OPPDRAK	Områderegulering Hvam	DOKUMENTKODE	10253275-01--RIG-NOT-001
EMNE	Uavhengig kvalitetssikring av områdestabilitetsvurdering iht. NVE Veileder 1/2019	TILGJENGELIGHET	Åpen
OPPDRAKSGIVER	Lillestrøm kommune	OPPDRAGSLEDER	Anders Arild
KONTAKTPERSON	Birgit Hagen	SAKSBEHANDLER	Monika R. Lund
KOPI	Sindre Schanke, Løvlien Georåd AS	ANSVARLIG ENHET	10101080 Geoteknikk Samferdsel

Løvlien Georåd AS har utført en vurdering av områdestabiliteten i forbindelse med en områderegulering på Hvam i Lillestrøm kommune. Multiconsult Norge AS er engasjert av Lillestrøm kommune for å foreta en uavhengig kvalitetssikring i henhold til NVE veileder nr. 1/2019 «Sikkerhet mot kvikkleireskred».

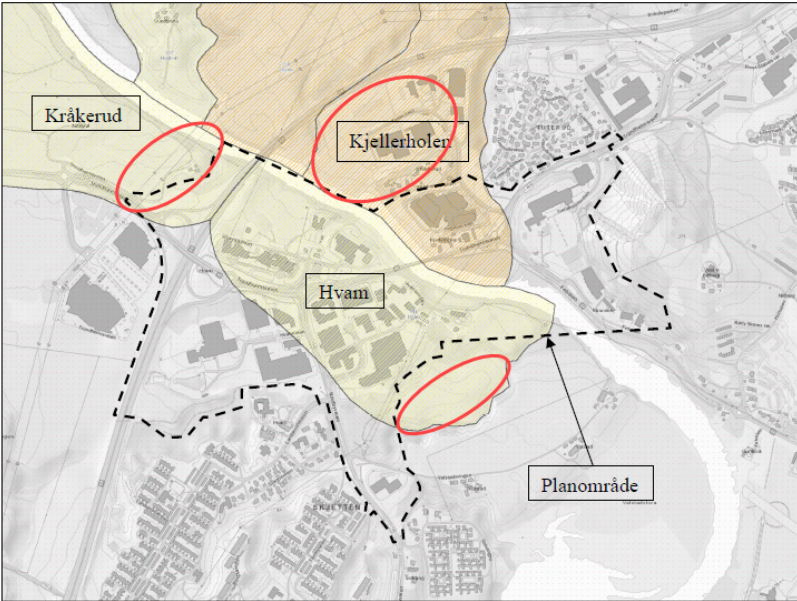
7.	17031 Notat RIG03 rev01 - Stabilitetsberegninger	<p>Profil F-F, Profil I-I, Profil G-G</p> <p>Lagdeling og styrke er basert på sonderinger som ikke ligger i nærheten. Ikke grunnlag for å utføre/kontrollere beregninger. Usikkerheten bør bemerkes i notat.</p> <p>Profil F-F</p> <p>For beregningsprofil F-F er det utført en supplerende sonderinger oppe på toppen av skråningen. Sonderinger viser fyllmasser ned til om lag 10 m dybde, og mulig forekomst av sensitivt materiale fra ca. 13,5 m dybde. Prøvetaking var ikke mulig på grunn av stor mektighet av fyllmasser. Det er utført en supplerende beregning med ny lagdeling og antatt forekomst av sprøbruddmateriale/kvikkleire fra 13,5 m dybde for vurdering av dagens stabilitet og mulig løsnedistans.</p> <p>Ok, beregninger oppdatert.</p> <p>Profil I-I</p>	L

SKJEMA FOR KOMMENTARER/AVVIK			
Nr.	Ref. til rapport/ grunnlag	Kommentar / avvik	Status ²⁾
		<p>Det er utført supplerende prøvetaking på toppen av skråningen (S101) som avkrefter forekomst av sprøbruddmateriale/ kvikkleire ned til berg. Faresonen fjernes.</p> <p>Ok. Faresonen fjernet.</p> <p>Profil G-G</p> <p>Det er utført supplerende prøvetaking på toppen av skråningen (S102) som avkrefter forekomst av sprøbruddmateriale/ kvikkleire ned til 24 m (mer enn 1,5 x høydeforskjellen av skråningen). Faresonen fjernes.</p> <p>Borpunkt er S103? OK, faresonen fjernet.</p> <p>Det er utført supplerende grunnundersøkelser og beregninger, kommentaren lukkes.</p>

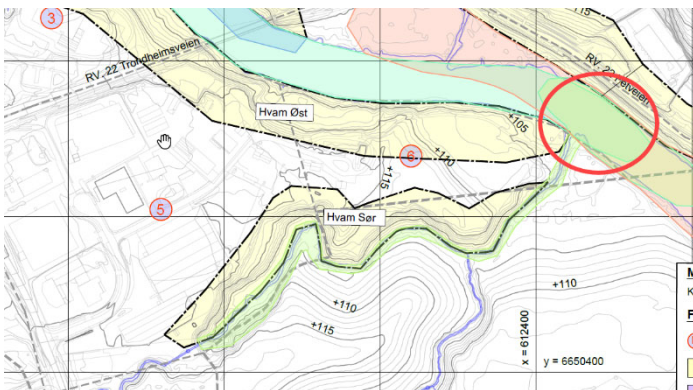
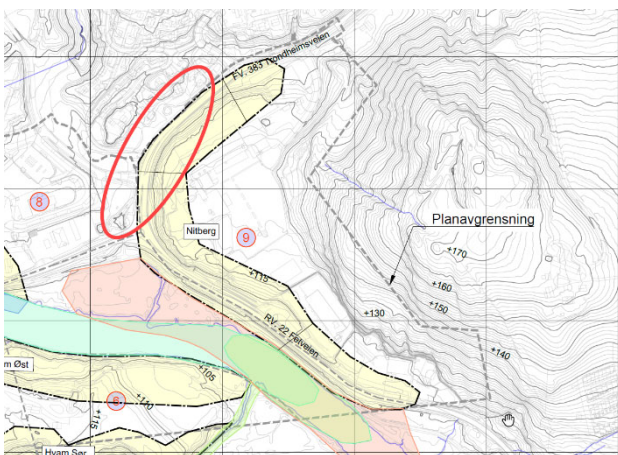
11.	17031 Notat RIG04 rev01 - Områderegulerin g	<p>Erosjon</p> <p>Hvilken vurdering er det gjort av om det er pågående erosjon på bredden av Nitelva eller ved flombekker i bunnen av aktuelle ravinedaler?</p> <p>Grad av erosjon langs Nitelva eller i aktuelle ravinedaler er ikke kartlagt på nåværende tidspunkt. Det er i revidert <i>Notat RIG04</i> beskrevet at dette må vurderes dersom det er aktuelt å gjøre sikringstiltak for en faresone. Det er også beskrevet at det er mulig å gjøre tiltak langs elvekanter / bekker med tilbakesetting av vegetasjon etter erosjonssikringen er utført.</p> <p>Notatet kunne med fordel skrevet noe mer rundt hvordan faren for erosjon fra Nitelva med tilleggende raviner som årsak til et mulig områdeskred vurderes med den informasjonen man sitter på i dag. Innspill:</p> <ul style="list-style-type: none"> Grunnund. viser at kvikkleirelag ligger i hovedsak betydelig lavere enn nivået for flom i elva. Tyder på at erosjon mange steder ikke vil komme i berøring med sprøbruddmaterialer? 	Å

SKJEMA FOR KOMMENTARER/AVVIK			
Nr.	Ref. til rapport/ grunnlag	Kommentar / avvik	Status ²⁾
		<ul style="list-style-type: none"> Nitelva har liten strøm i området. Ved en større flom i Øyeren snur faktisk retningen på vannet. Det er ingen tegn til erosjon av betydning langs elvebredden, (og trolig heller ikke i de 3 ravinene i område 1, 3 og 6?) <p>Enig i at det må vurderes mer detaljert i senere faser, slik det står i 3.2.1., men bør inkludere en vurdering av realistisk/forventet behov i dette notatet.</p>
